con la presente si inviano le Osservazioni contro il Progetto di un impianto eolico codice procedura ID_VIP/ID_MATTIM: 1269 denominato

"Pitigliano" ubicato nei comuni di Pitigliano (GR) e Sorano (GR) costituito da 20 (venti) aerogeneratori di potenza nominale 7,0 MW per un totale

OSSERVAZIONE n. 1. Mancata consultazione della Soprintendenza Archeologica Belle Arti e paesaggio per la Provincia di Viterbo e l'Etruria meridionale.

Immagine 1. Vincoli ex art. 136 del CBC dal PIT della Regione Toscana e zona approssimativa dove è progettato l'impianto industriale.

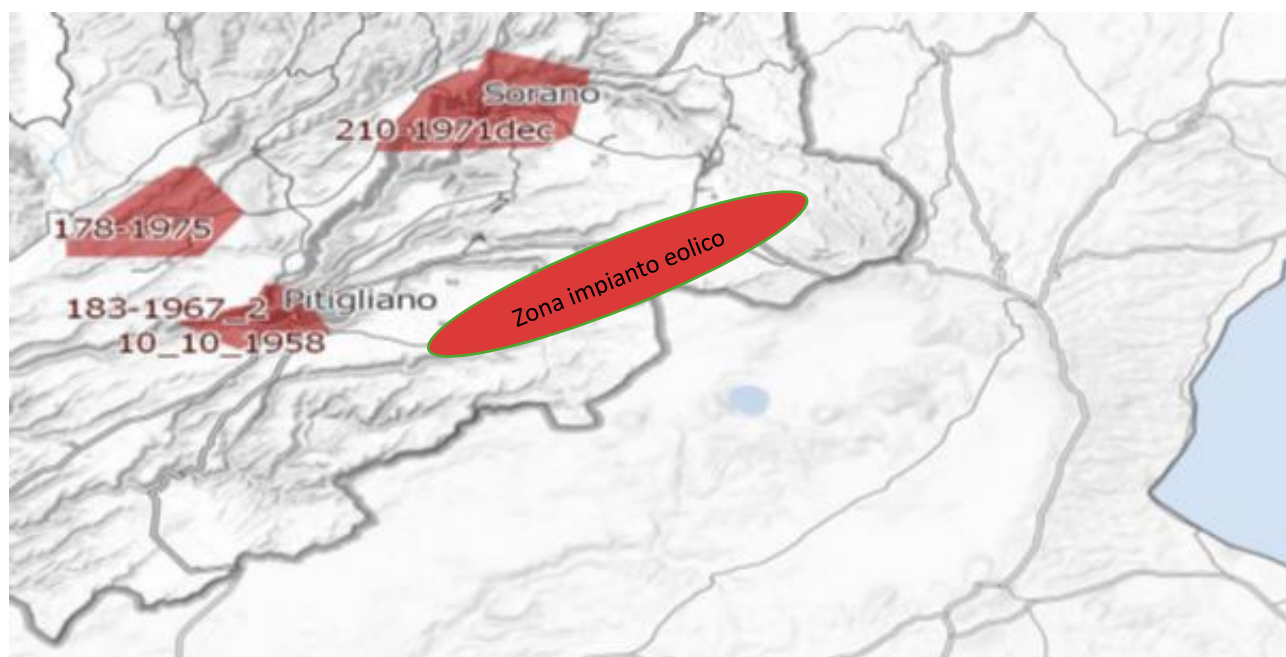
Inoltre, come sostiene la Proponente parte dell'impianto si verrebbe a trovare a 3,5 km dal centro abitato di Sorano. Infatti, tre degli aerogeneratori WTG 08, 09, 10 sono addirittura all'interno delle fasce di rispetto dei 3 km del suo vincolo paesaggistico di notevole interesse pubblico ex art 136 del CBC. Si evidenzia che così si crea

un'ulteriore incompatibilità con la tutela del Paesaggio.

Immagine 3. Cumulo di una parte di impianti eolici, fotovoltaici e geotermici industriali in progettazione ed esistenti intorno all’eolico industriale “Pitigliano”.

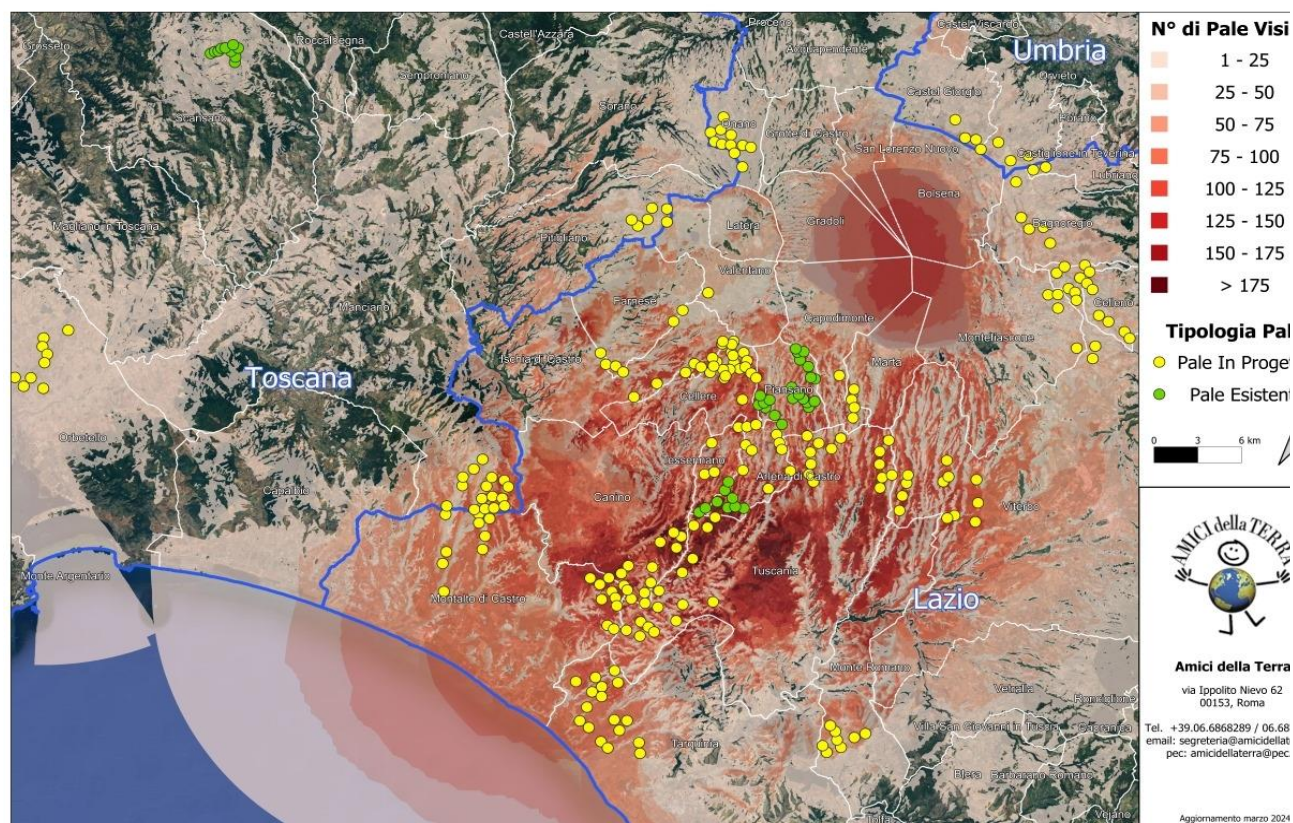
Beni Culturali “*Ambito paesaggistico, geologico e geomorfologico dell’orlo della caldera di Latera ...*” Non vengono nemmeno citati gli impianti eolici in progetto al MASE, il “Rempillo” (6 aerogeneratori) e un altro in verifica amministrativa di 14 aerogeneratori e 72, 6 MW. Ad oggi nei territori di Pitigliano, Sorano e in quello limitrofo potenzialmente potrebbero essere insediati 40 aerogeneratori alti 200 metri e larghi 170. Ma la proponente non cita neanche altri impianti che creerebbero il cumulo e quindi maggiore impatto. Infatti, sul territorio della “Città del Tufo” (Sorano e Pitigliano) impatterebbero anche l’impianto eolico “Montarzo” di Onano con 13 aerogeneratori con le dimensioni ricordate, l’altro eolico industriale nel territorio di Valentano con sette aerogeneratori (stesse dimensioni), gli impianti di Farnese con un minieolico di 3 Torri alte 60 metri già installate in località Poggio del Crognolo e l’impianto eolico industriale “Vallerosa” (7 aerogeneratori alti 200 metri e larghi 158 metri) in procedura VIA presso la Regione Lazio. Inoltre, altri impianti del minieolico già presenti a Valentano, Cellere e Piansano e due progetti eolici industriali con le stesse dimensioni (200 m x 170 m) nel Comune di Ischia di Castro. La valutazione del cumulo non prende neanche in considerazione gli impianti industriali di fotovoltaico e agrivoltaico in progetto a Farnese, Valentano, Ischia di Castro, Cellere. L’impianto geotermico in procedura Via al MASE, progettato nella Caldera di Latera. Quindi è stata effettuata una valutazione del potenziale impatto cumulativo non veritiera a dispetto di quanto affermato dalla proponente che sostiene di aver preso in considerazione uno spazio di 10 km intorno al suo impianto per gli impatti che si creerebbero.

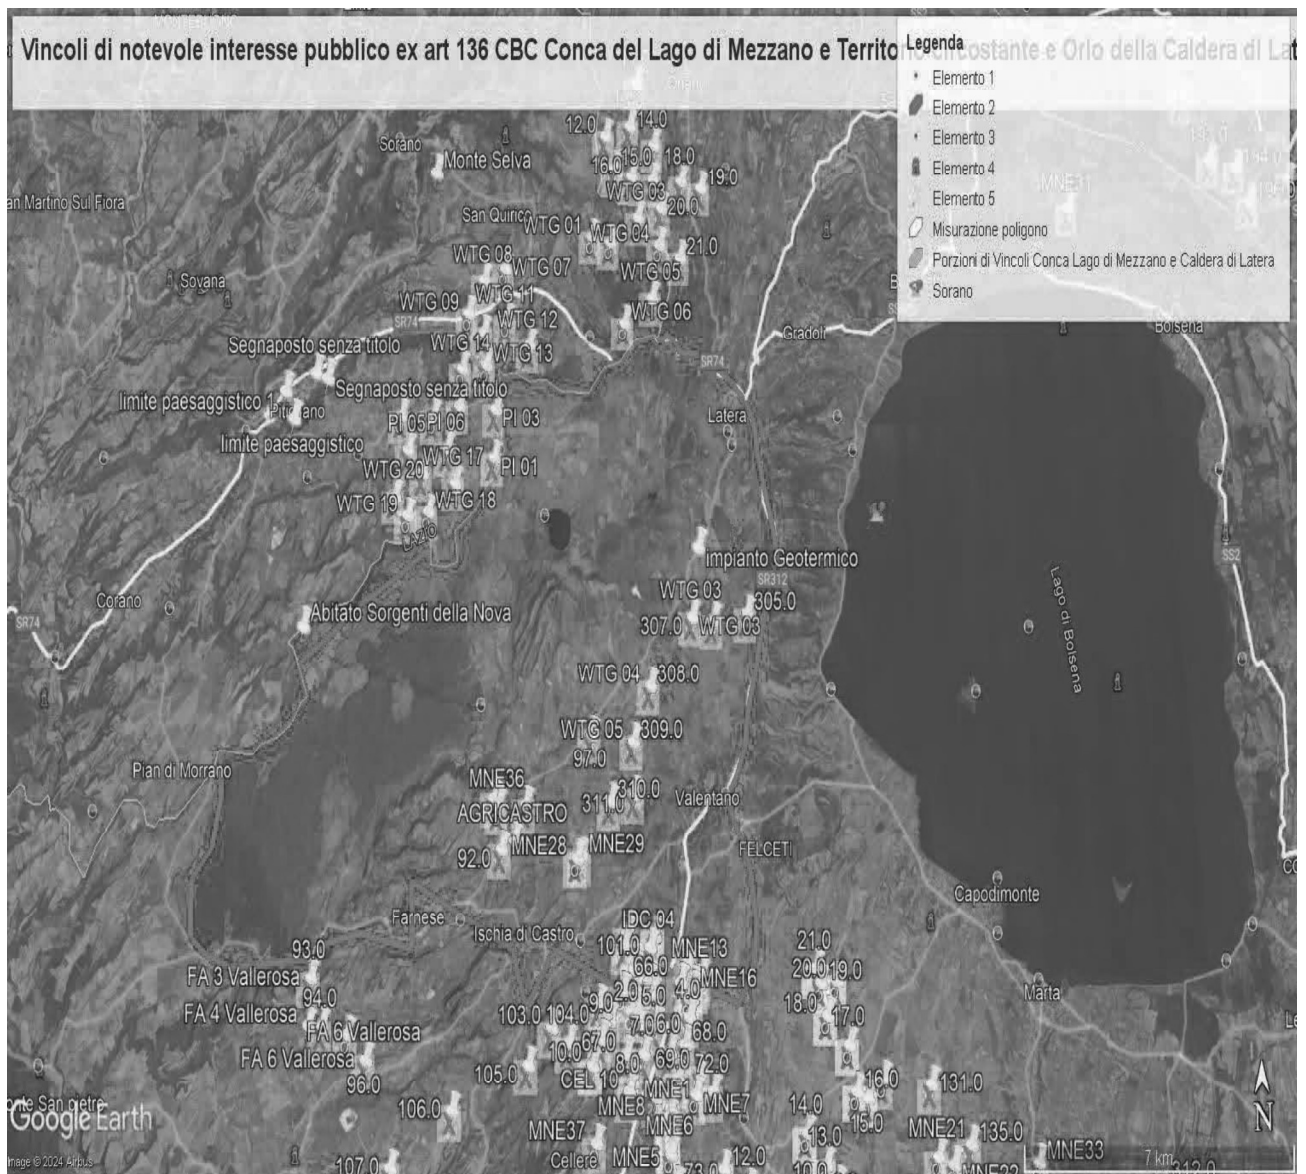
Come è illustrato nell'immagine si ribadisce che l'impianto industriale "Pitigliano" ricade completamente all'interno delle fasce di rispetto dei due vincoli di notevole

interesse pubblico e lambisce quelle di un terzo vincolo e quindi come affermato dal Consiglio di Stato nelle sentenze citate, l'impianto è insediato in area non idonea ai sensi dell'art. 20 comma 8 lettera c quater del D.Lgs. n. 199/2021 e ss.mm.ii al contrario di quanto sostiene la proponente.

IMMAGINE n. 2 Impianto eolico industriale “Pitigliano” e distanze aerogeneratori dai Vincoli della Conca del Lago di Mezzano...

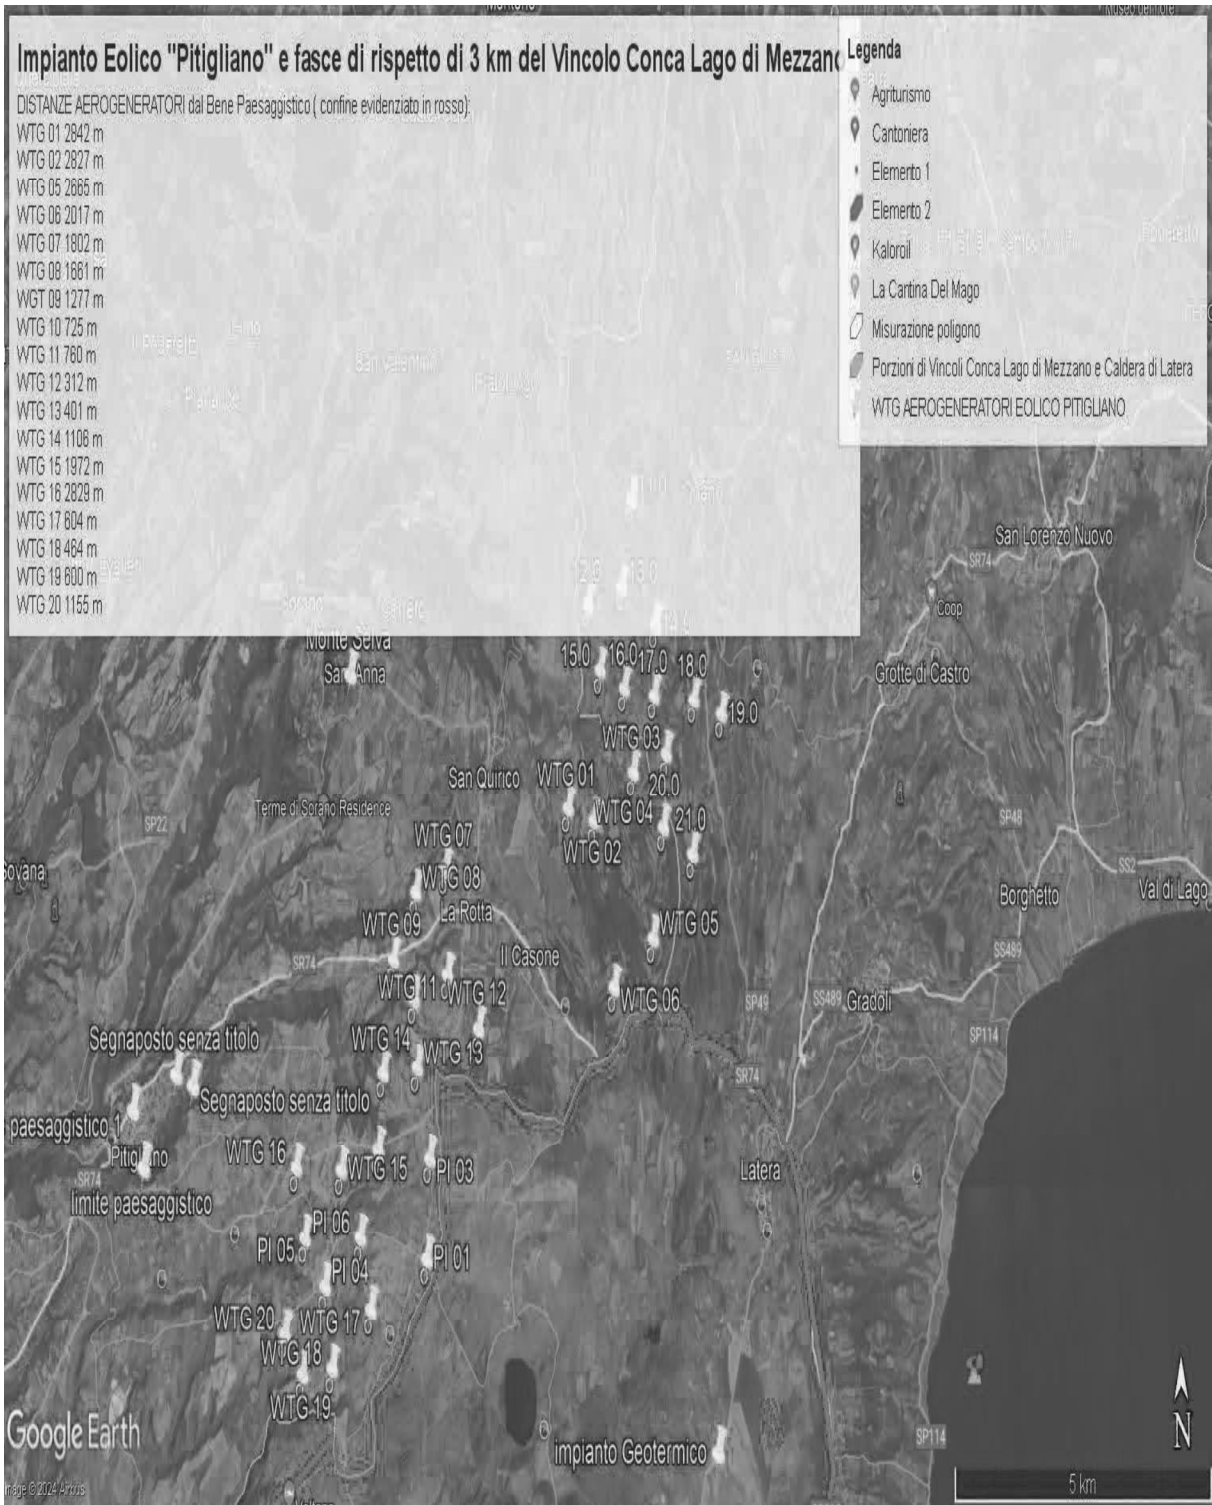
Al contrario si evidenzia che l'impianto eolico industriale citato non solo ricadrebbe con tutti e 20 gli aerogeneratori all'interno delle fasce di rispetto di 3 km di due vincoli paesaggistici di notevole interesse pubblico esistenti nella Regione Lazio e con una parte di essi nel vincolo paesaggistico del Centro abitato di Sorano (GR) quindi in aree non idonee all'installazione di impianti di energia rinnovabile. Addirittura, alcuni aerogeneratori sarebbero ubicati a poche centinaia di metri dai perimetri dei due vincoli paesaggistici laziali ex art 136 del CBC.

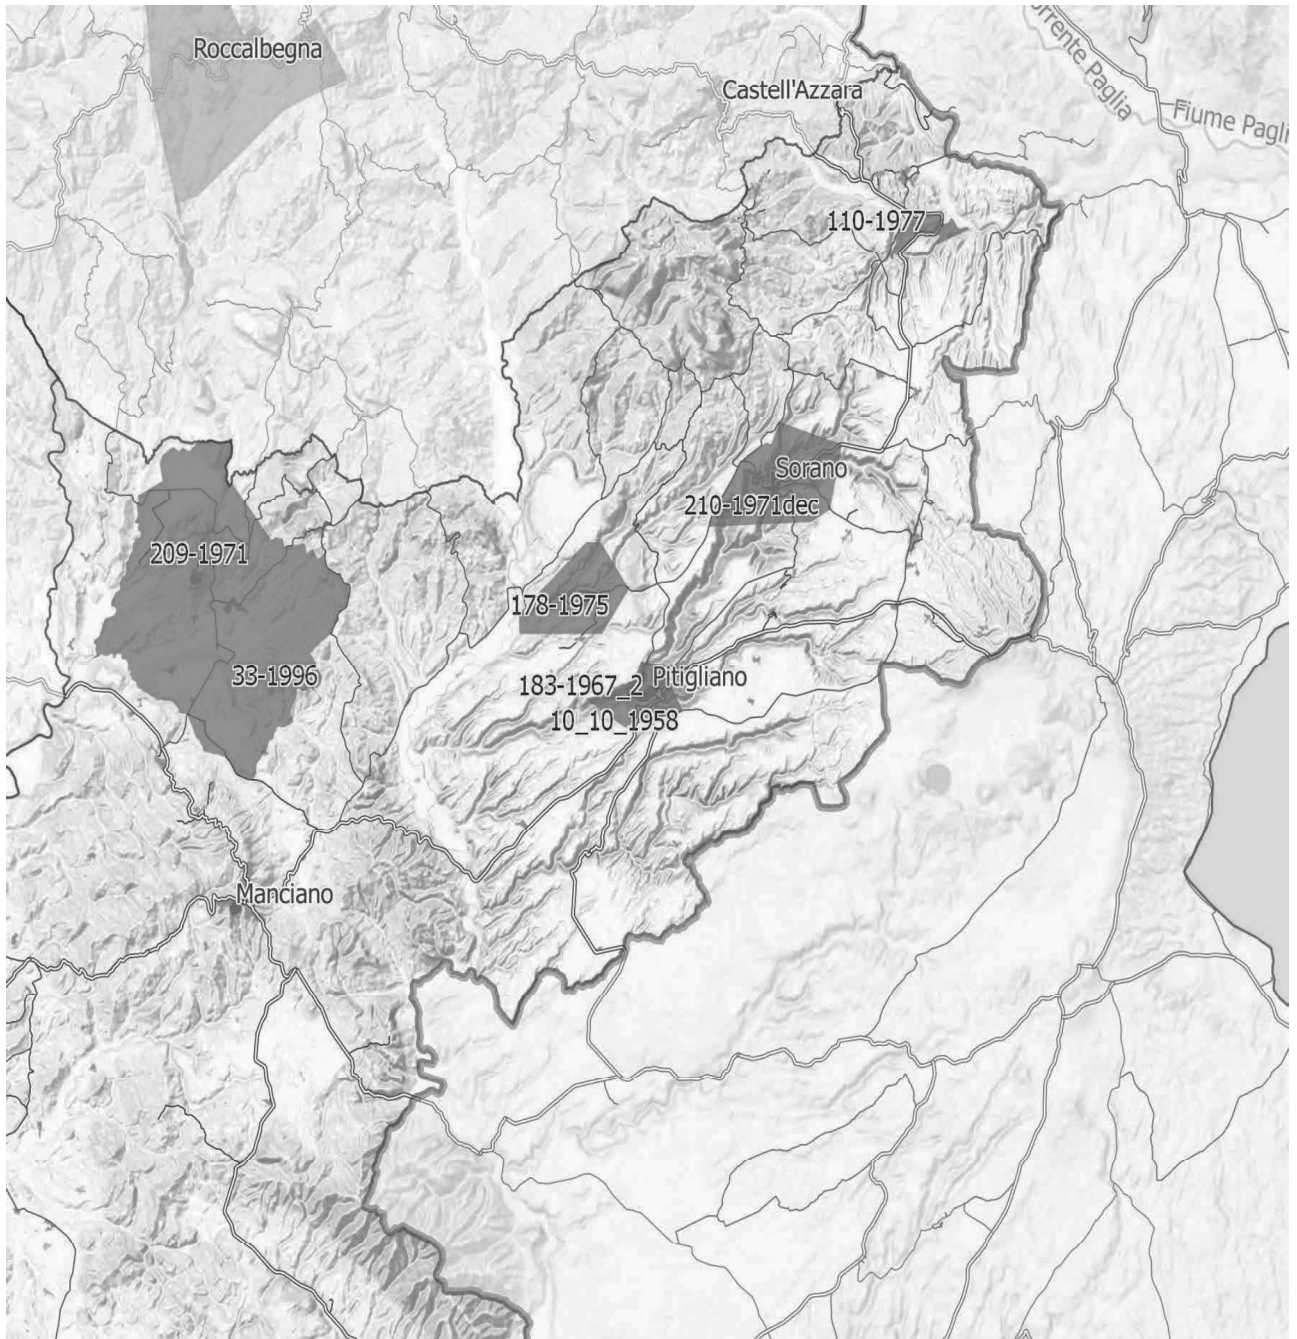
IMMAGINE n. 4 Si evidenzia che i tre aerogeneratori WTG 07, WTG 08 e WTG 09 impattano con il vincolo paesaggistico di notevole interesse pubblico del Centro Storico di Sorano. Il WTG 07 si troverebbe a 2828 m, WTG 08 2504 e WTG 09 2990. Il cavidotto dell'impianto invece impatta in buona parte del Vincolo paesaggistico ex art. 136 del CBC del Centro Storico di Pitigliano.

IMMAGINE n 5. Mappa eolici elaborata dall'Associazione Amici della Terra. La mappa evidenzia il cumulo degli impianti tra Lazio e Toscana.

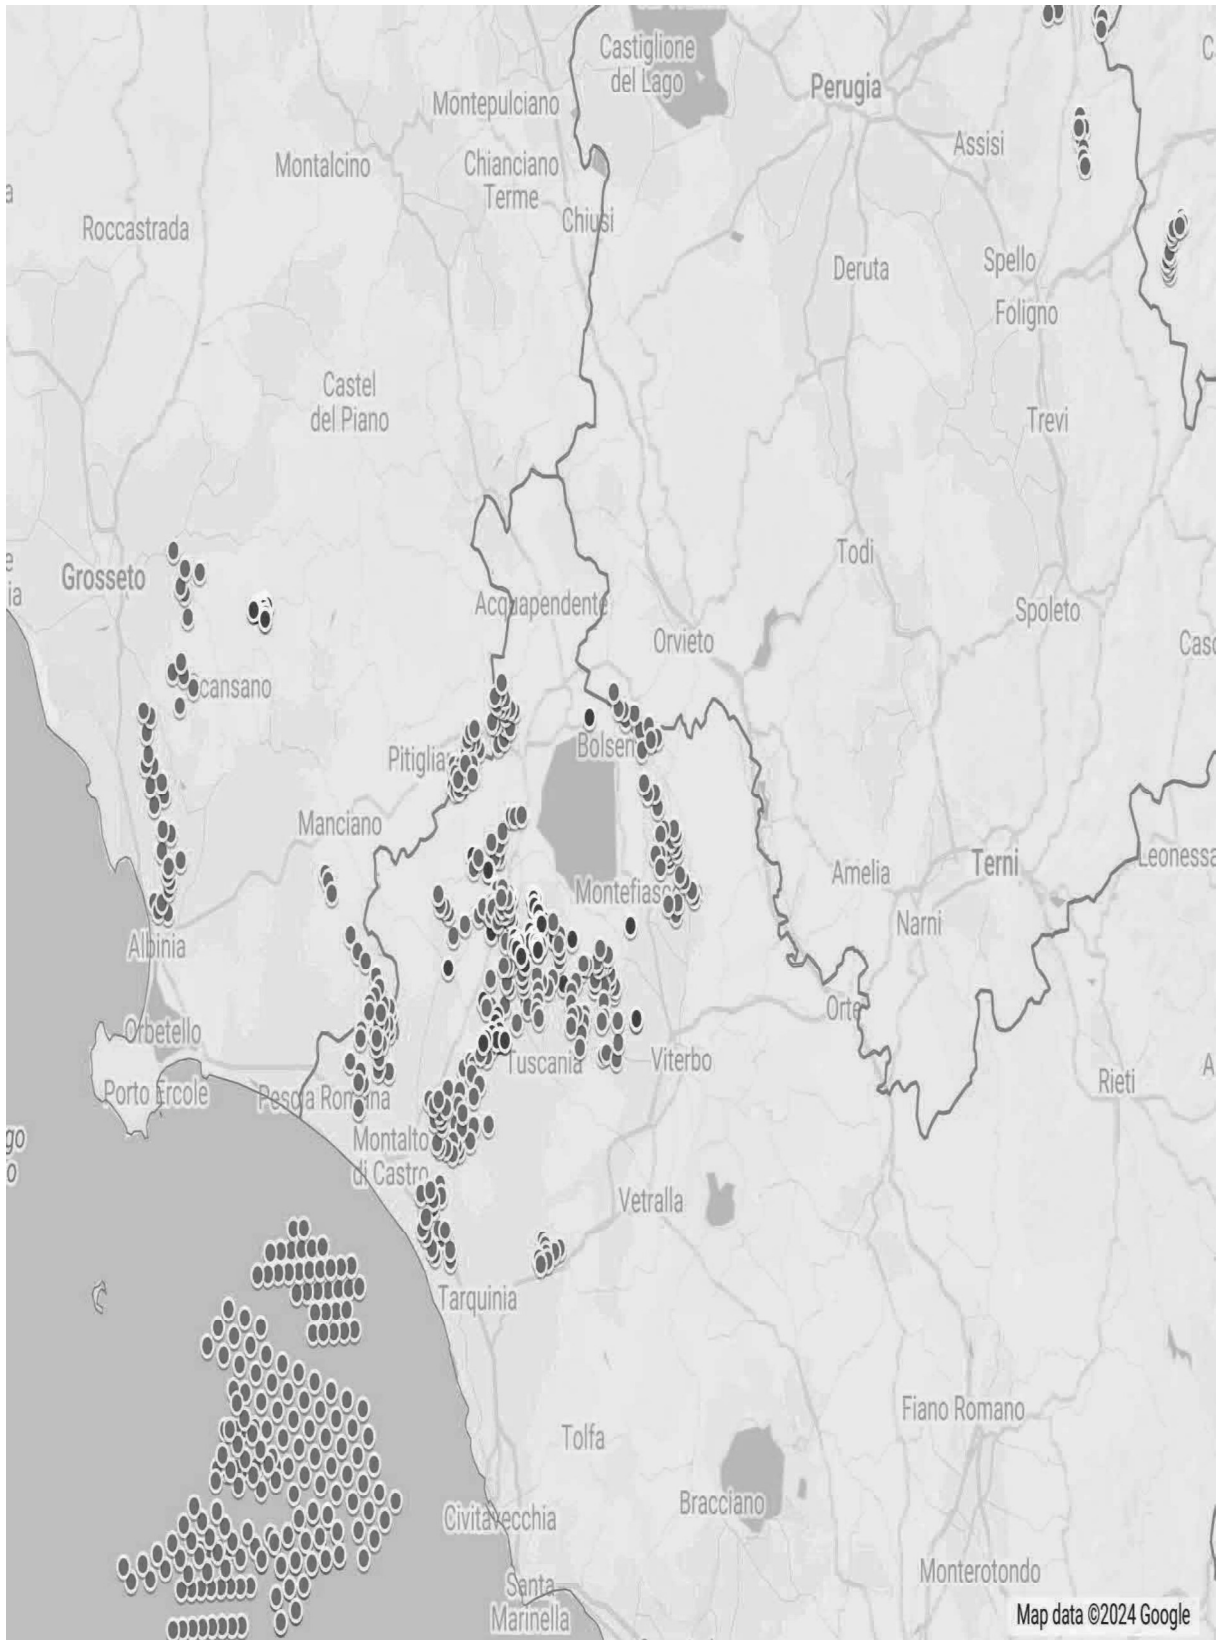
Riguardo al cumulo degli impianti FER, le mappe prodotte dalla proponente riguardano, come già evidenziato, soltanto una parte molto piccola degli impianti FER dell'area intermedia e vasta e in particolare di quelli eolici che contribuiscono a creare un notevole cumulo e la saturazione del territorio tosco laziale. Riguardo al cumulo dei soli impianti eolici si riporta la mappa dell'intervisibilità degli impianti eolici elaborata dall'Associazione nazionale “Amici della Terra”.

Se agli impianti eolici rappresentati qui sopra che non comprendono sia l'impianto eolico Pitigliano e le altre 14 pale del progetto eolico in verifica amministrativa sempre nel territorio di Pitigliano si aggiungono i migliaia di ettari (7000 fin'ora) di territorio occupato dagli impianti fotovoltaici e agrivoltaici e dalle altre tipologie appare chiaro il numero spropositato degli impianti FER nella bassa toscana e nella Tuscia.
